Замена зажима

AG-SB-2016-07-B-EN от 12.10.2016

Бюллетень применим для всех автожиров Калидус.

СЕРВИСНЫЙ БЮЛЛЕТЕНЬ AutoGyro

Рис.3 Зажим шланга у расширительного бачка

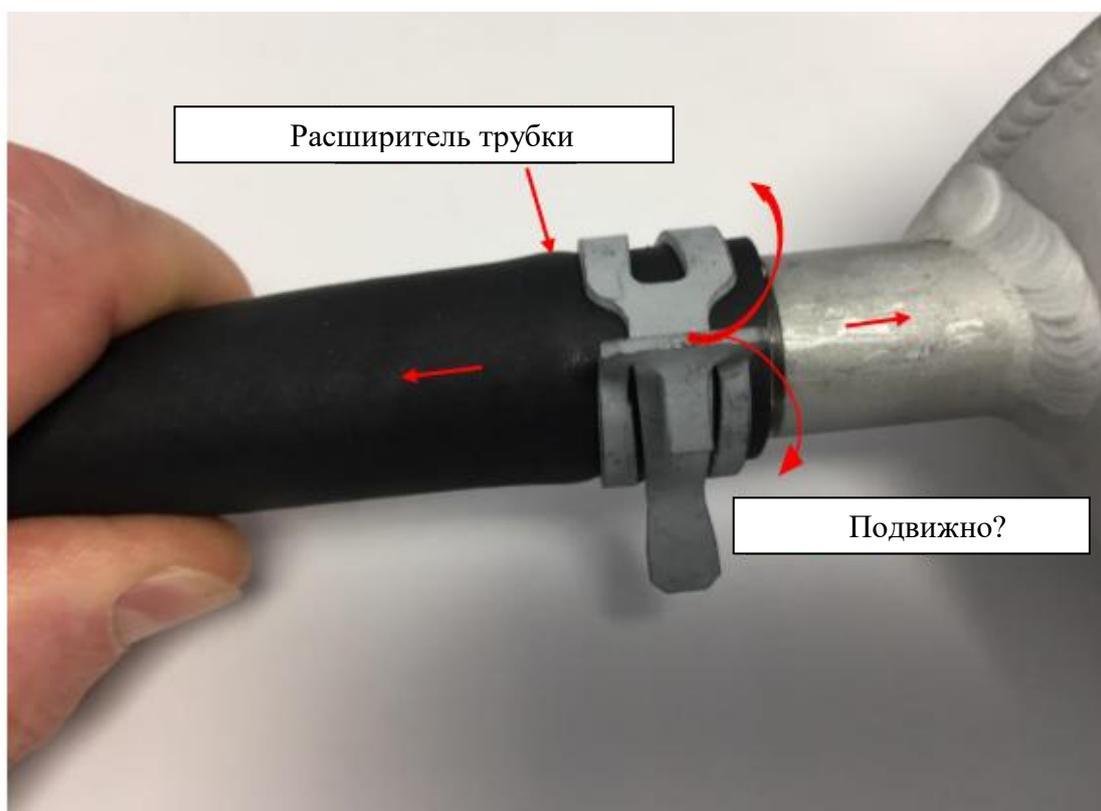
На воздушном судне обнаружено недостаточно зажатый шланг системы охлаждения двигателя, при помощи зажима, на штуцере расширительного бачка, что вело к потере охлаждающей жидкости. Причиной было изменение толщины стенки шланга охлаждающей жидкости.

Возможно, есть и другие случаи, и данный бюллетень рекомендует проверку надёжности зажима. И в этом случае производим замену 26мм зажима на 24мм зажим.

1. Проверка: убедиться, что два зажима на обоих концах шланга, соединяющего расширительный бачок и тройник шланга обратной магистрали системы охлаждения, надёжно зафиксированы и находятся в неподвижном состоянии.
2. Исправление: если зажим расположен неправильно, переместить и перепроверить неподвижность шланга. Если зажим и шланг не закреплены (подвижны), утечка охлаждающей жидкости спровоцирует отсоединение шлага. Отсоедините шланг, замените 2 зажима на 24-х миллиметровые. Выполняйте все работы согласно Руководству по техническому обслуживанию.
